JUSTIFICACIÓN TÉCNICA

NP-221. Unión Universal PVC Presión SCH 80 4" (Sum + Inst)

UNIÓN TEMPORAL METROPOLITANO PORVENIR

PROYECTO: VELÓDROMO PARQUE GIBRALTAR	DISEÑADOR HIDROSANITARIO: ING. DIEGO ROJAS MAT: 3002519694870	Vo.Bo. DIRECTOR PROYECTO UTMP: ING. ALFONSO PEÑARANDA SUAREZ MAT: CAUC 12513 ITS		MODIFICACIONES: I 05/08/2025 PLANOS PARA CONSTRUCCIÓN; II; III; IV; V; VI; VII; VIII	CONTIENE: MODELO AS BUILT / PLANO RÉCORD: RED DESAGÜES_NIVEL TUNELES-A	ESCALA: INDICADA	PLANCHA Nº. HS-03A
CONTRATO: 3232 de 2023	Vo. Bo. PROFESIONAL HIDROSANITARIO INTERVENTORÍA: ING. JHONSON FELIPE LENGUA MAT: 12252 239673 CUN	Vo.Bo. DIRECTOR INTERVENTORÍA: ING. NUBIA BARRETO GARZÓN MAT: 25202-239795 CND	Vo.Bo. COORDINADOR INTERVENTORÍA: ING. EDGAR SOLORZANO MEDINA MAT: 25202-238471 CND		NOMBRE DEL PARQUE: PARQUE METROPOLITANO GIBRALTAR; LOCALIDAD: 8 - KENNEDY; DIRECCIÓN: Parque Gibraltar Carrera 91 Calle 49 S (UPZ 83 - Las margaritas); ARCHIVO REVIT: VELÓDROMO PARQUE GIBRALTAR	VERSIÓN: 1; FECHA ELABORACIÓN: 05/08/2025	CHIP: AAA0138ZKBS

PLANTA NIVEL TUNELES DESAGÜES

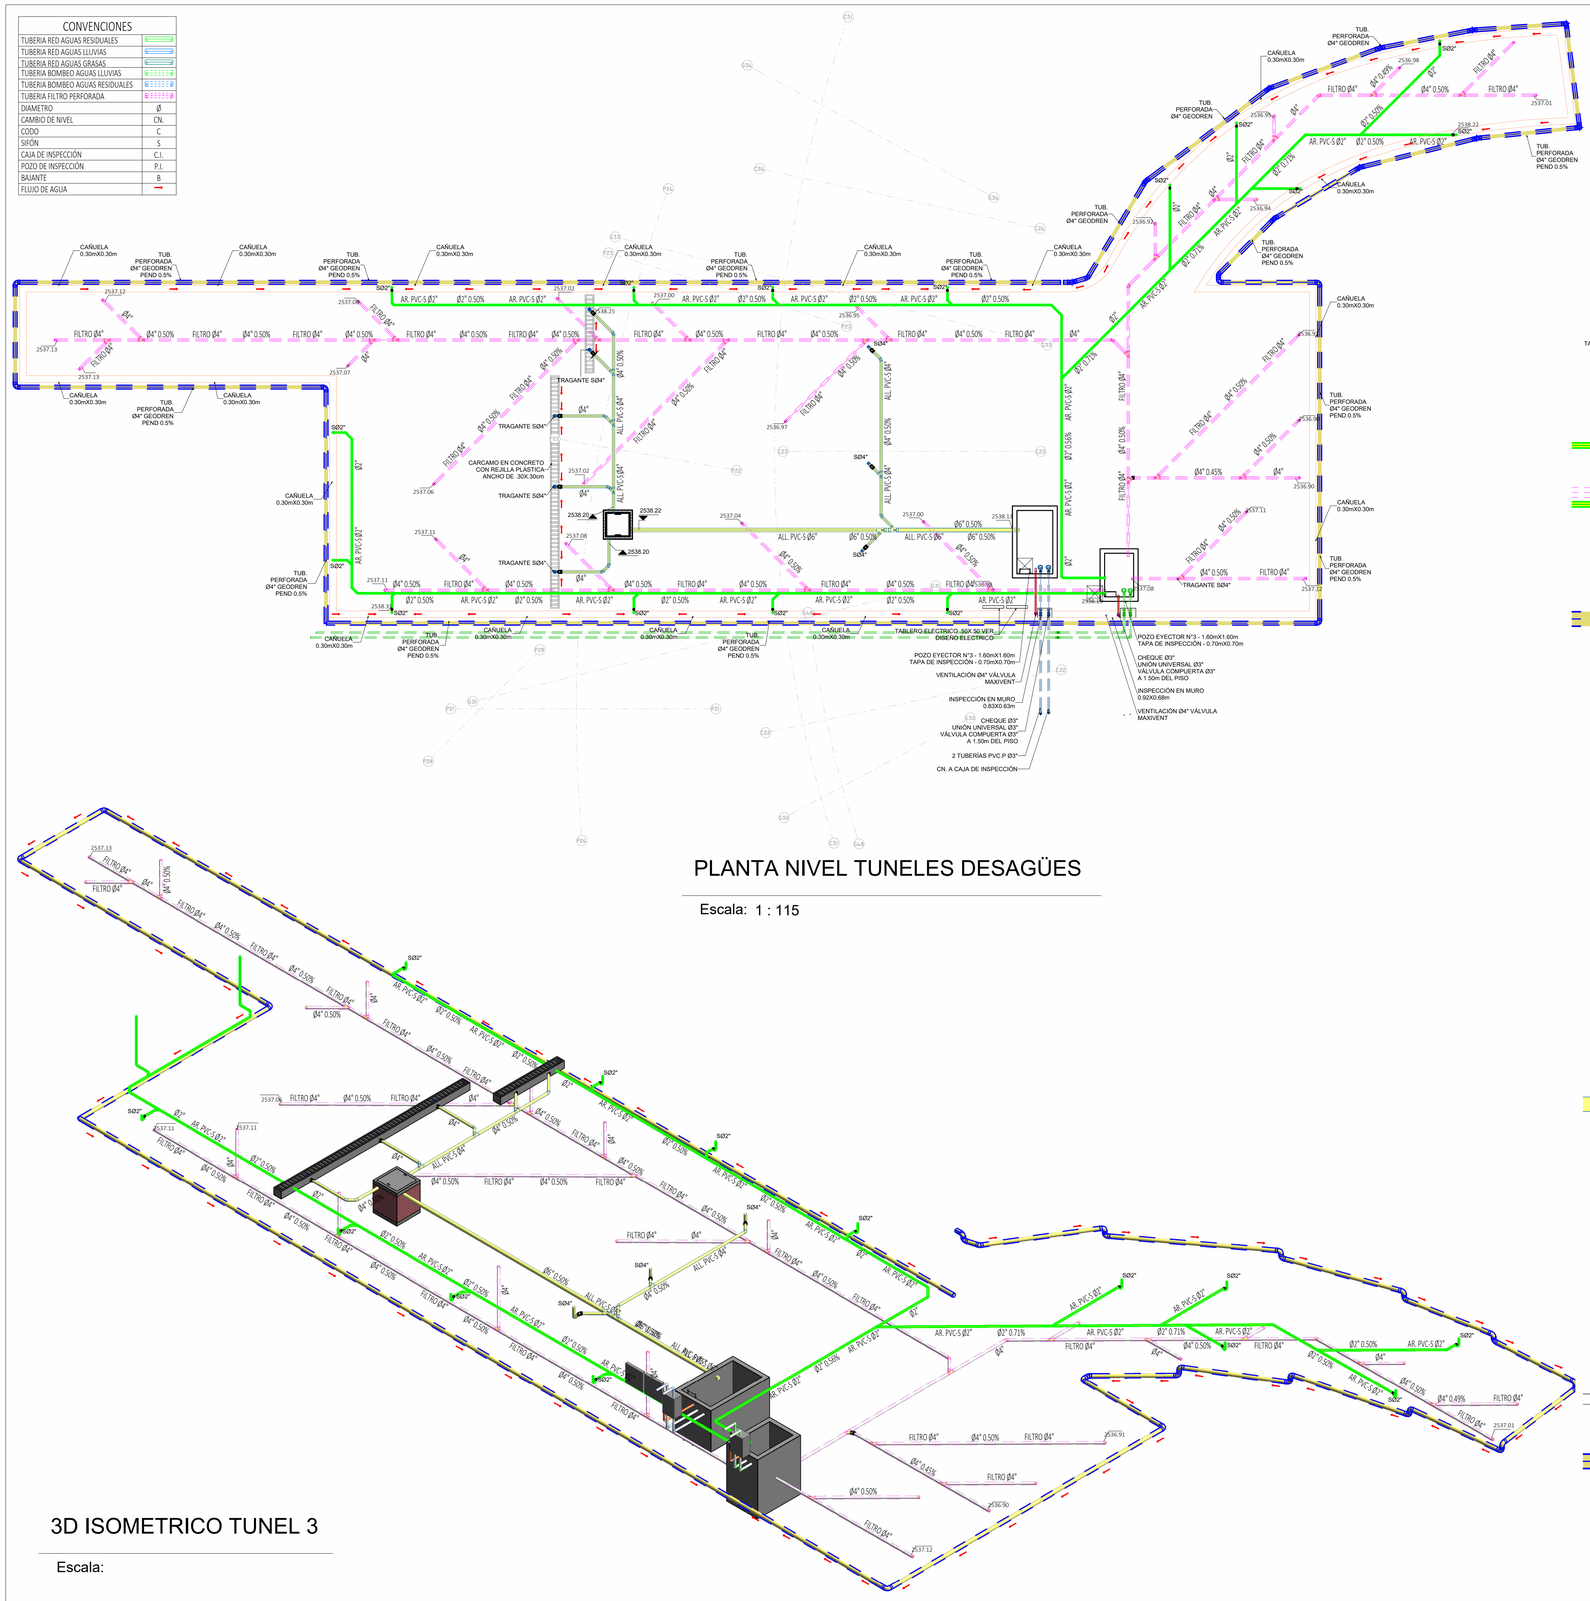
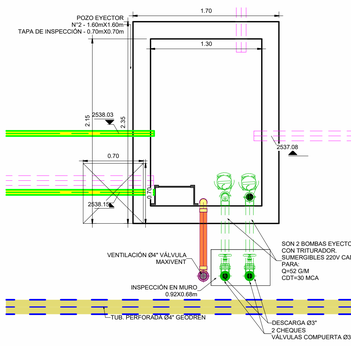
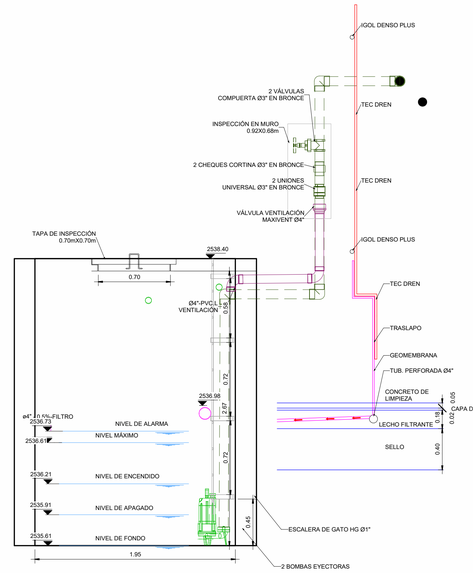
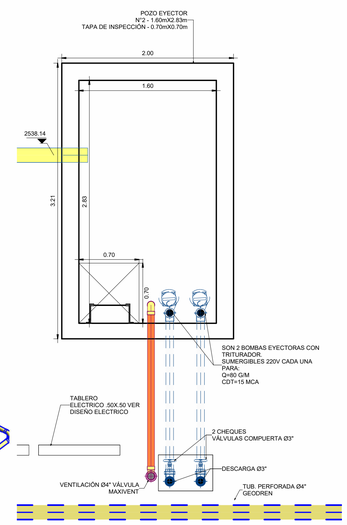
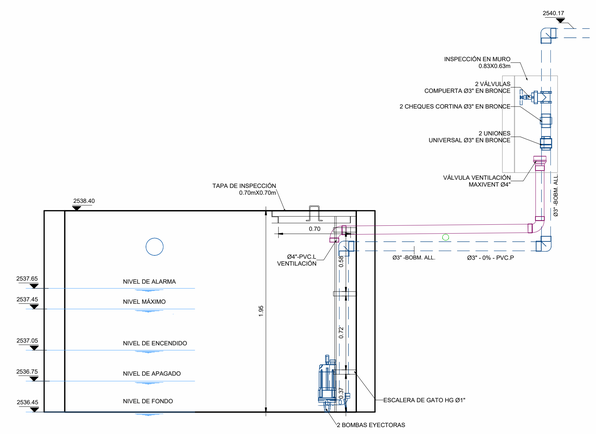
Lo anteriormente descrito, se puede evidenciar en el plano “HS-03 - NIVEL TUNELES DESAGÜES” los cuales se encuentran firmados por las partes.

De este modo, se solicita de manera atenta la inclusión del “*NP-221.* Unión Universal PVC Presión SCH 80 4" (Sum + Inst)*”*. Cuya estructura se plantea en base a los APUs de la base CIO 20820 “Unión Universal PVC Presión SCH 80 4" (Sum + Inst)” debido a que dicha actividad no se encuentra identificada dentro del presupuesto contractual. Por lo anterior, resulta indispensable formalizar su adaptación mediante la incorporación del ítem propuesto fundamenta en la necesidad técnica de contar con un accesorio que cumpla con las dimensiones y especificaciones requeridas en sitio.
